DATACENTER AWS EUROPE A ZIBIDO SAN GIACOMO

Ogg. : procedura di valutazione impatto ambientale
Osservazioni conclusive dell'ing. Ambrogio Noé

Codice procedura 14476

Codice istanza online VIA100000138

Figura 3.7 Alternative tracciato HVline- da studio di fattibilità elettrodotto

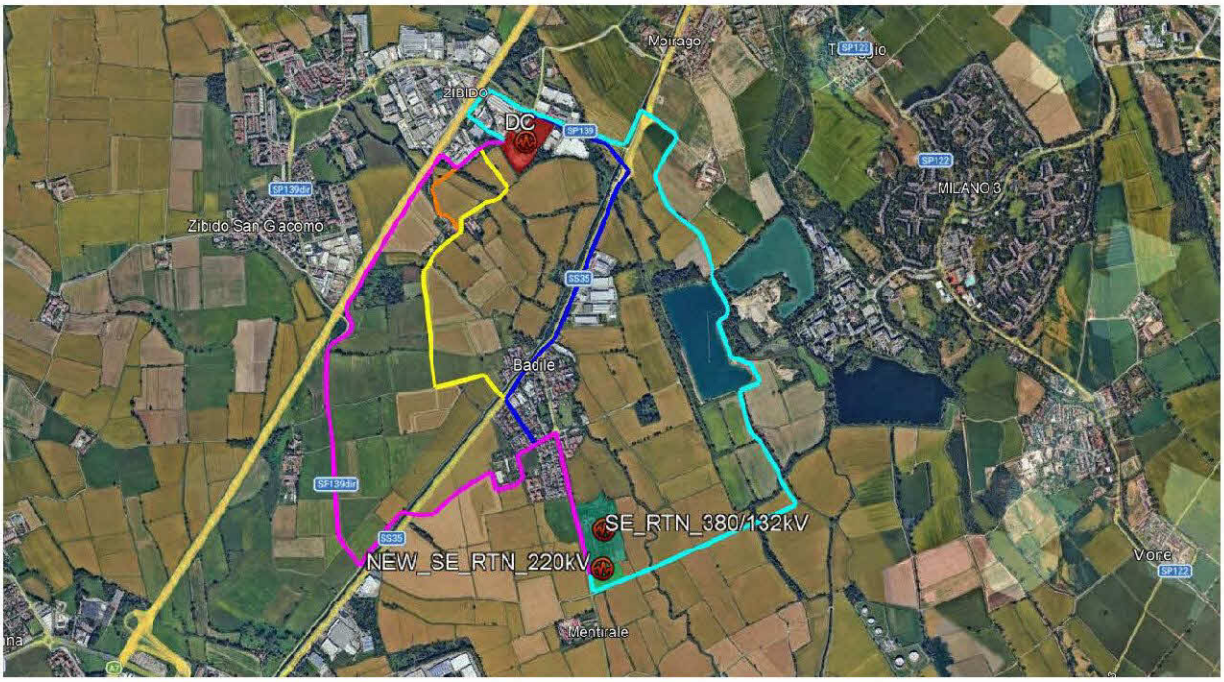
il tracciato blu , lungo la s.p. via longarone e la s.s. statale dei giovi ha parere dello scriventi é il solo tracciato considerabile.

Invece il tracciato giallo non é praticabile in quanto attraversa le risaie e il parco sud , a proposito del quale lo scrivente ricorda quanto già comunicato al Ministro dell' Ambiente e della Sicurezza Energetica e al Commissario Straordinario Progetto Regione AWS in data 11 maggio . Infatti l'ipotesi di esonerare l'elettrodottto dai vincoli del parco sud era stata formulata sulla base di informazioni errate e false contenute nella prima istanza del proponenete e cioè che l'elettrodotto fosse molto corto. Si tratta in realtà di una ipotesi errata e falsa che non permette di esonerare l'elettrodotto dai limiti imposti dal parco sud , e che rende quindi il tracciato giallo non praticabile.

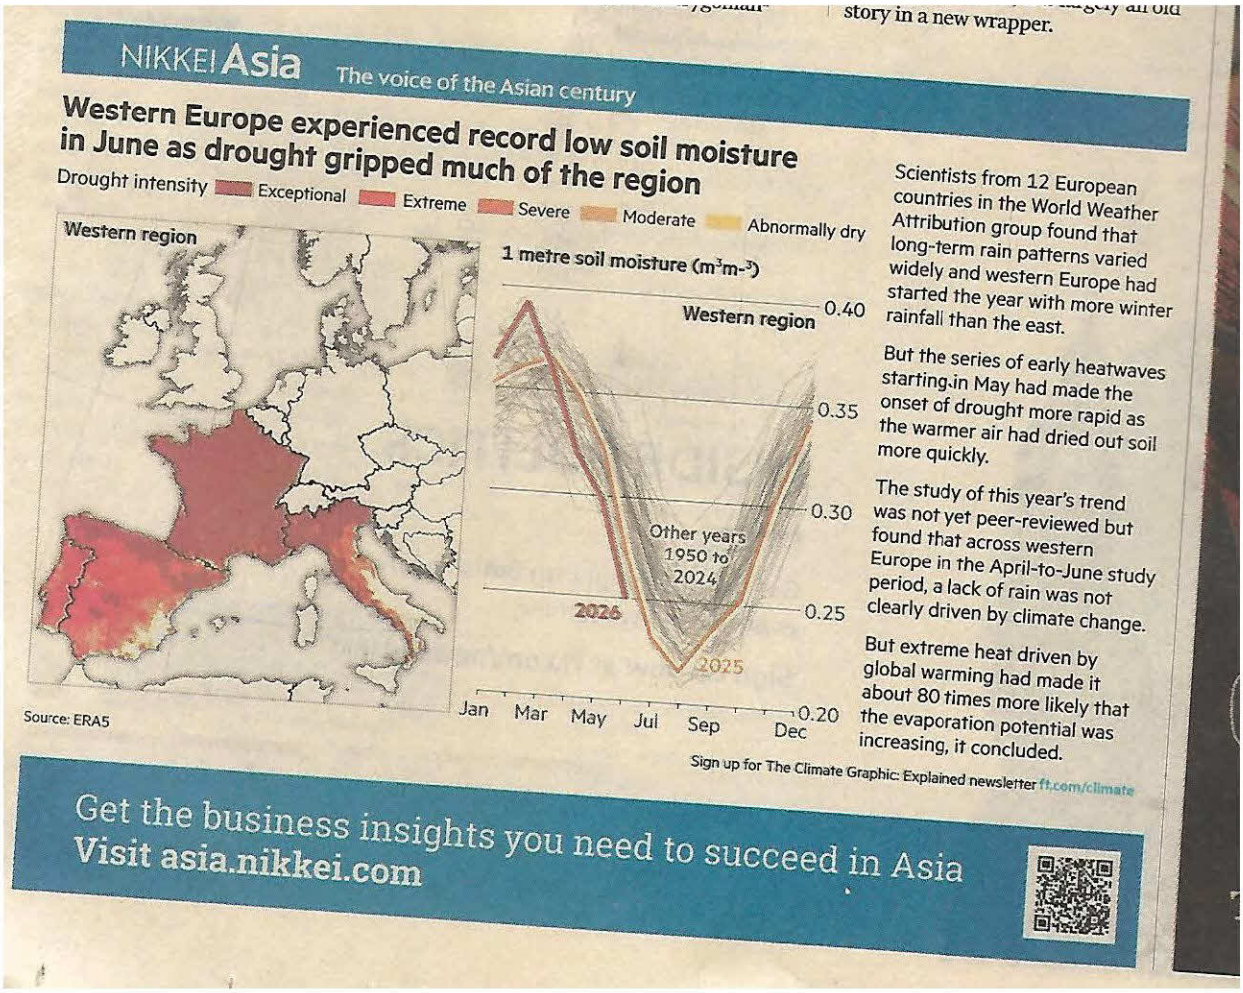
Non solo nei mesi estivi le temperature sono più alte: in tutta l' Europa Occidentale l'umidità del terreno sta diminuendo in modo drammatico. Come evidenziato da questostudio

Anche senza il nuovo Data Center é in corso una tropicalizzazione dell'ambiente.

I propponenti nel loro ultimo progetto neppure dichiarano l'entità della bolla di calore che hanno intenzione di creare. Dichiarano solo che mediamente nel mondo usano il 2% in meno di acqua per raffreddare. Inevitabilmente scaladndo l'aria ! dui quanto ? di 5 gradi centigrati ? di 10 gradi centigradi ? non é dato sapere ! E il Ministero non chiede chiarimenti.
